Projet d'implantation d'une usine de traitement de la brasque usée à Jonquière

*Réponses aux questions et commentaires additionnels du ministère de
l'Environnement*

Mars 2002

***Réponses aux questions et commentaires
additionnels du ministère de l'Environnement***

Cellule de brasque usée - Résultats du suivi des eaux
souterraines et des eaux de surface

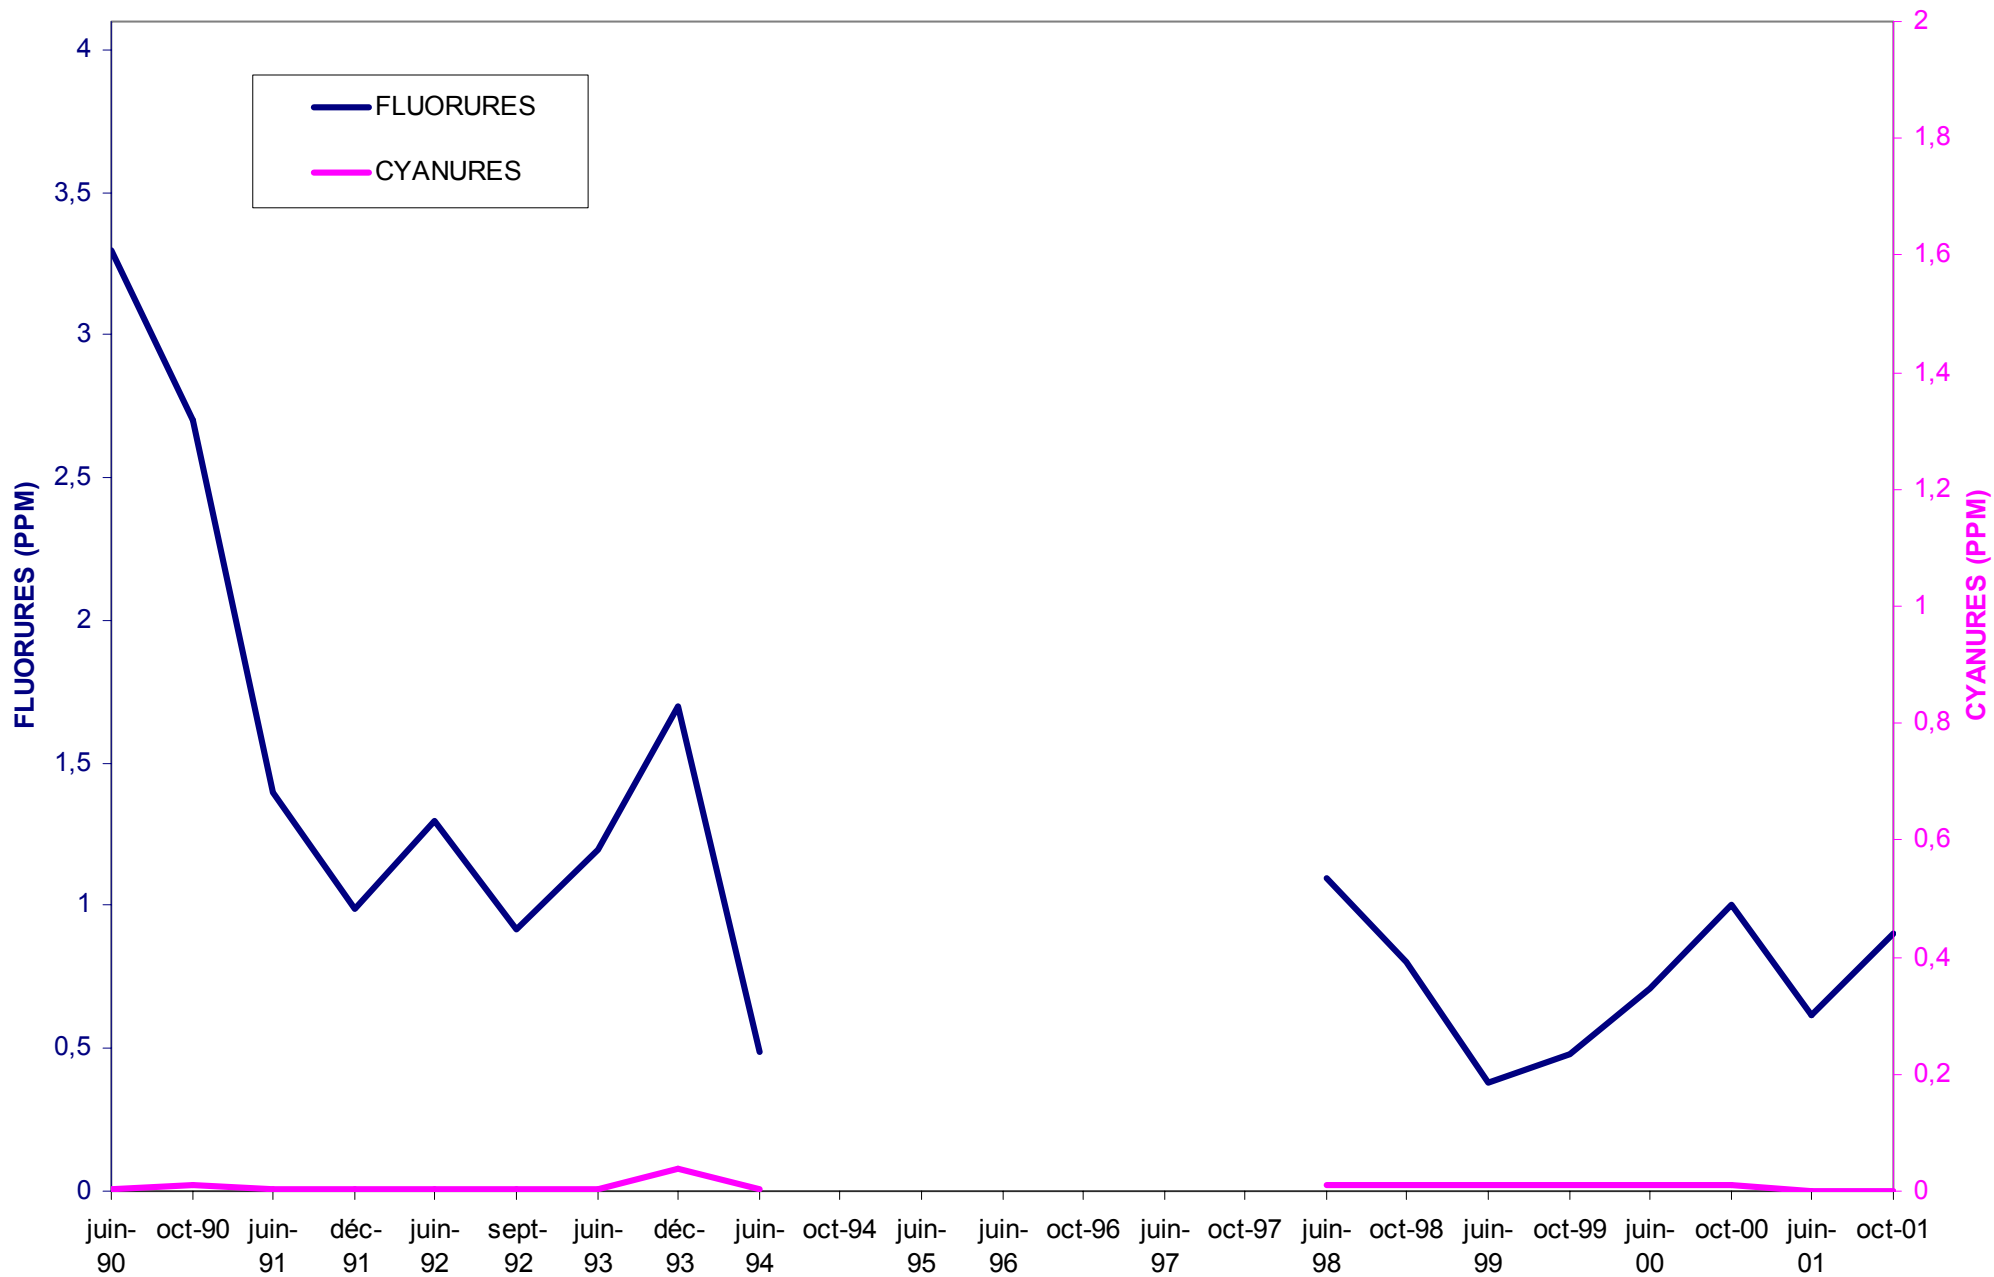
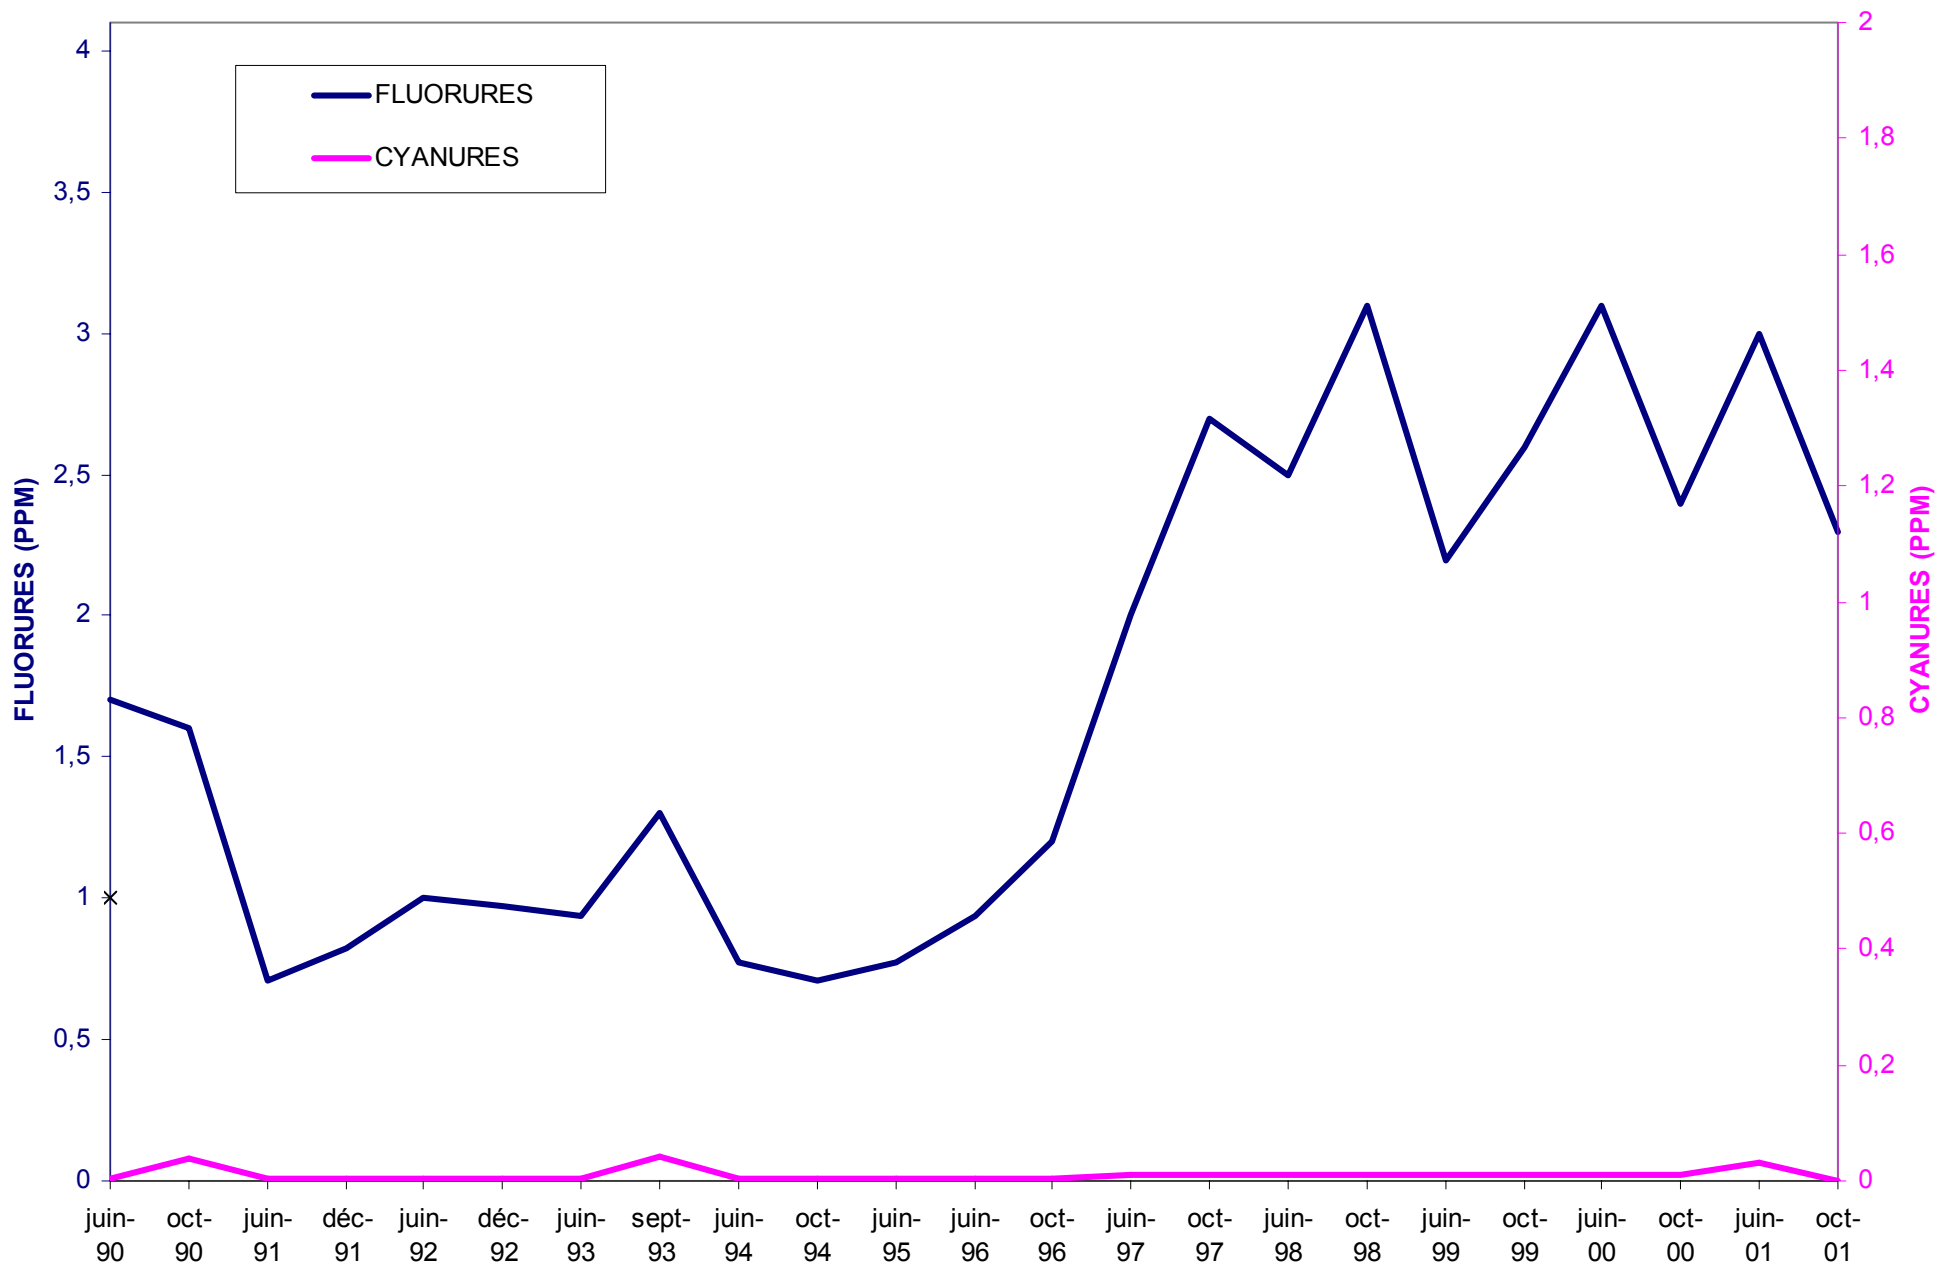
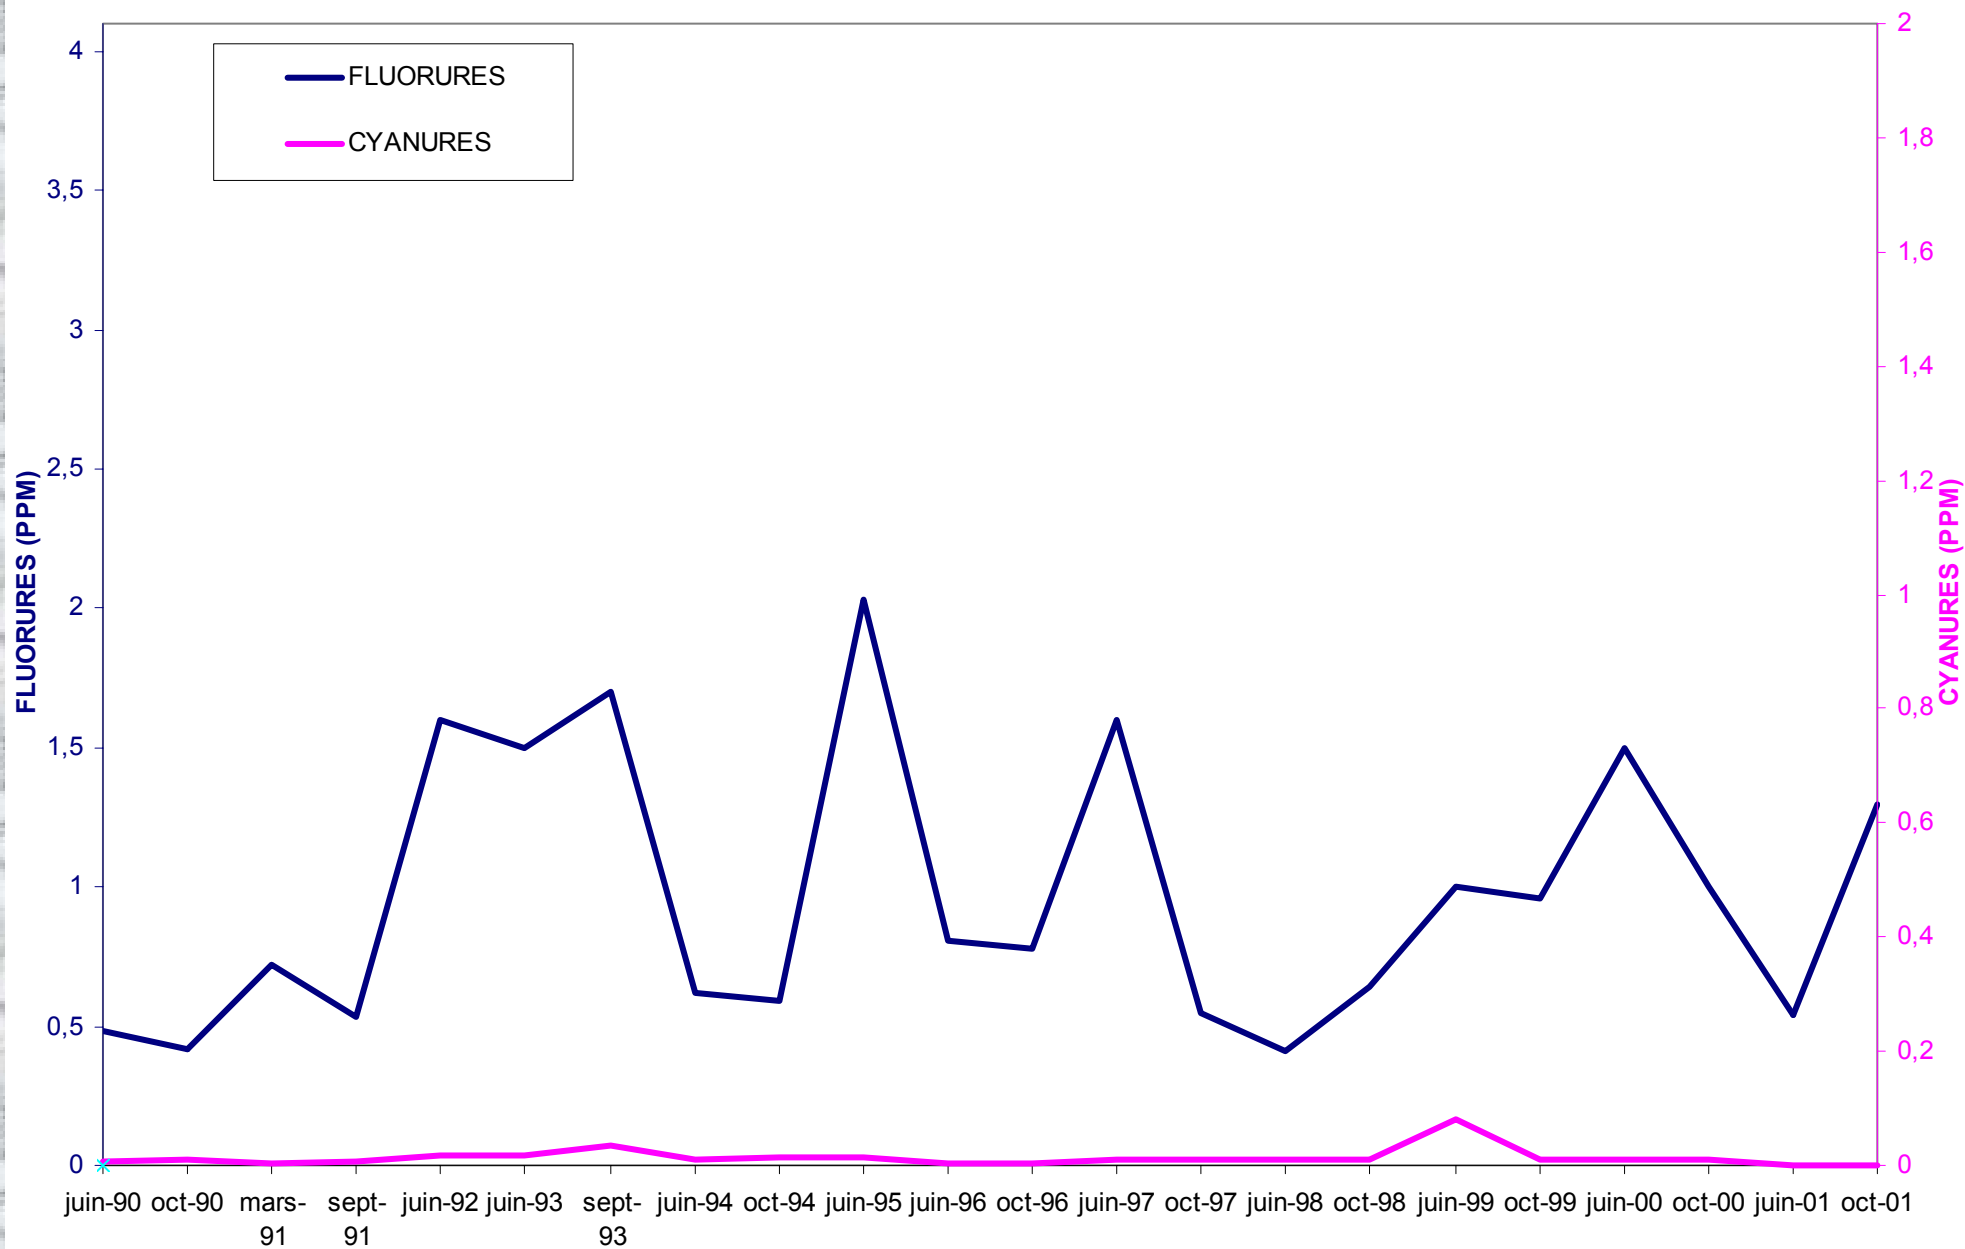
QCA-63. *(en réaction à la réponse de QC-32) La réponse indique que sur les onze puits d'observation, trois puits ont montré, au cours des années, des dépassements du critère C pour le cyanure. Aucun résultat ne nous est présenté et on compare les résultats aux critères C, qui ne sont plus utilisés pour les eaux souterraines. Les critères A,B,C de la Politique de 1988 pour les eaux souterraines ont été modifiés avec la Politique de protection des sols et de réhabilitation des terrains contaminés de 1999 par des critères en fonction de l'usage soit des critères à des fins de consommation ou de résurgence dans les eaux de surface ou d'infiltration dans des réseaux d'égouts.*

Les résultats du suivi de la qualité des eaux souterraines n'ont pas été présentés bien que ceux-ci aient été demandés. Nous réitérons notre demande d'obtenir les résultats du suivi complet.

QCA-64. *Les informations contenues dans les réponses reliées à la cellule de brasque ne conviennent pas dans le contexte où les eaux souterraines sont contaminées au-dessus des critères d'usage pour les cyanures à certains piézomètres. De plus, le Service de lieux contaminés (Expertise technique de Richard Martel datée du 22 novembre 2001) considère que les études d'évaluation du risque sommaire (réalisées à l'aide de l'indice DRASTIC et de la grille de cotation du MENV) ne s'appliquent pas à la cellule de brasque, mais conclut à la nécessité de statuer sur la présence d'un risque déraisonnable, puisque certains piézomètres montrent une contamination supérieure au critère générique d'usage.*

Vous trouverez à l'annexe B les résultats du suivi des eaux souterraines et des eaux de surface. Ces résultats indiquent que les concentrations dans les eaux souterraines sont stables ou à la baisse et qu'il n'y a pas d'impact sur les eaux de surface périphériques.
